Shearwater Petrel 2/Perdix/Perdix AI/NERD 2/ Peregrine Firmware v84 Release Notes

VERSION 84 2021-07-26

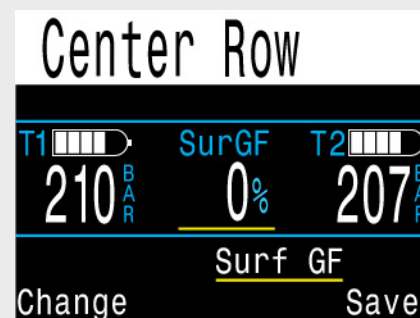
เพิ่มการกำหนดค่าบนพื้นที่แสดงผลขนาดเล็ก ซึ่งสามารถแสดงได้ถึง 3 ค่า โดยให้ตัวอักษรที่มีขนาดเล็กลง ซึ่งปกติใช้แค่การแสดงผลแค่ค่าเดียว

สามารถกำหนดค่าของสองพื้นที่หน้าจอแสดงผลขนาดเล็กได้ ซึ่งการกำหนดค่าจะแยกกันระหว่างโหมด Tec (OC Tec, CC/BO) และโหมด Rec (Air, Nitrox, 3 GasNx)

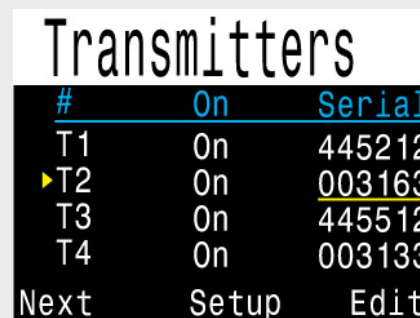
เพิ่มการกำหนดค่าการแสดงผลของ Center Row เพื่อให้การตั้งค่าที่ง่ายขึ้น
และยังมีตัวเลือกอื่นที่สามารถใช้ได้ตำแหน่งโหมด Tec
